SERVICE INFO – FAG 0026

Αλλαγή σχεδιασμού προστατευτικού καλύμματος σκόνης

Αντικατάσταση ανταλλακτικού - MEE: 566283. Το H195 αντικαταστάθηκε με το 566283.01.H195

Εικόνα 1: Ο σχεδιασμός του προστατευτικού καλύμματος σκόνης άλλαξε

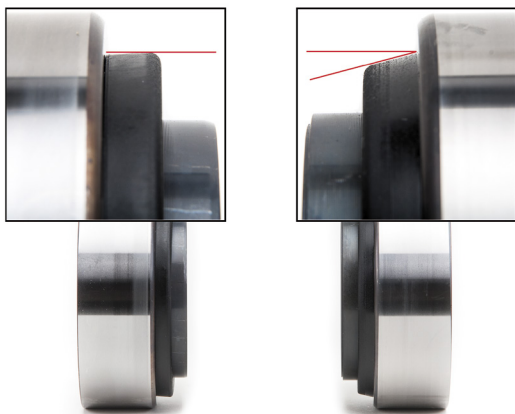
Κατά την τοποθέτηση της Μονάδας Εισόδου Επισκευών (RIU) αριθμός ανταλλακτικού 566283. H195, το προστατευτικό κάλυμμα σκόνης μπορεί να συστραφεί σε ορισμένα μουαγιέ τροχών.

Στη χειρότερη περίπτωση, ένα συστραμμένο προστατευτικό κάλυμμα σκόνης μπορεί να παρεμποδίσει τη λειτουργία του ρουλεμάν, καθιστώντας δύσκολη την περιστροφή του μουαγιέ τροχού ή αποτρέποντας τη συνολική περιστροφή.

Για τον λόγο αυτό, αναπτύχθηκε ένα τροποποιημένο προστατευτικό κάλυμμα σκόνης (βλέπε εικόνα 1).

Από αυτή την τεχνική τροποποίηση προέκυψε ο αριθμός ανταλλακτικού 566283. Το H195 αντικαταστάθηκε με το 566283.01.H195.
